**CAREL**

**НОВОСТИ**

10/09/2018

**Обновление насосной станции  
humiFog direct**

Конструкция щита с серийным номером начиная с A00001812

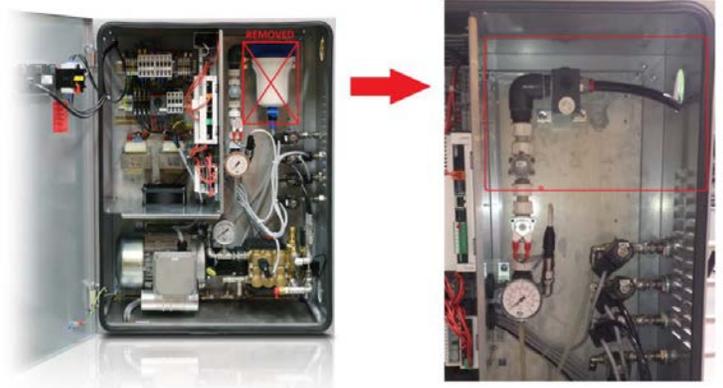
**Водяной фильтр исключен из корпуса насосной станции**

Изменение применено для изделий с серийным номером начиная с A00001812.

Корпус фильтра ECKVESS050 и картридж ECKFILT050 убраны из корпуса насосной станции.

Указанное изменение повышает степень гигиеничности системы, т.к. позволяет установить фильтр в месте с более низкой температурой окружающего воздуха, что снижает вероятность размножения микроорганизмов.

Рекомендуется устанавливать фильтр вне щита на линии подачи воды.

Датчик низкого давления и его подключение

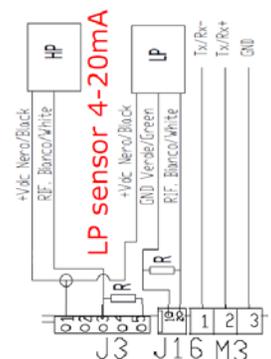
**Датчик низкого давления изменен с 0-5В на 4-20мА**

Изменение применено для изделий с серийным номером начиная с A00001694.

Тип датчика LP изменен для повышения точности контроля давления воды.

Новый датчик также может быть приобретен как запасная часть, артикул SPKT0011C3.

Новое подключение датчика высокого давления и автоматического выключателя

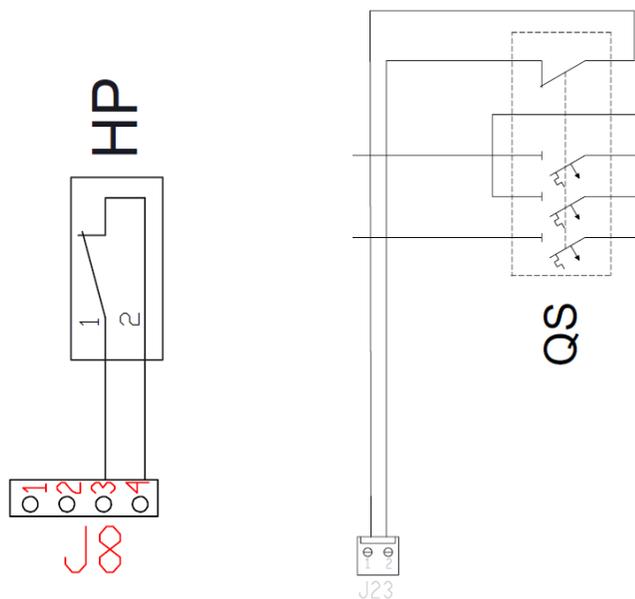
**Изменено подключение датчика высокого давления и защитного автоматического выключателя**

Начиная с изделия с серийным номером A00001863, изменена схема соединений датчика высокого давления НР, автоматического выключателя QS и контроллера с.рНС.

Датчик высокого давления НР, изначально подключаемый к клеммам 1-2 терминала J23 контроллера с.рНС, теперь подключается к клеммам 3-4 терминала J8.

Автоматический выключатель QS, изначально подключаемый к клеммам 3-4 терминала J8 контроллера с.рНС, теперь подключается к клеммам 1-2 терминала J23.

Для щитов с серийным номером до A00001863, т.е. со «старой» схемой подключения датчика высокого давления НР и автоматического выключателя QS, в случае замены оригинального контроллера на новый, схема подключения должна быть изменена в соответствии с указанной выше, а также должен быть установлен новый датчик низкого давления LP 4-20мА (если то не было уже сделано ранее).
